CORRECCIÓN URGENTE DE DISPOSITIVO MÉDICOS

Incremento potencial en la reducción o no liberación de la energía en la terapia de alto voltaje cuando la programación esta vía AX>B

Mayo de 2023

Referencia de Medtronic: FCA 1326

Pantalla de ejemplo que ilustra descargas de energía reducida para un dispositivo Evera XT DR.

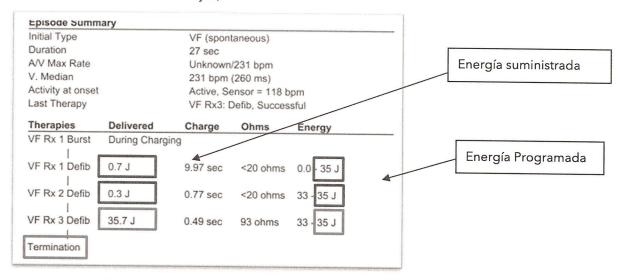
O Verifique que la energía entregada sea consistente con la energía programada en el Resumen del episodio.

Nota: La siguiente imagen destaca un episodio que experimentó terapias reducidas de alto voltaje (AV) intermitentes (recuadros rojos).
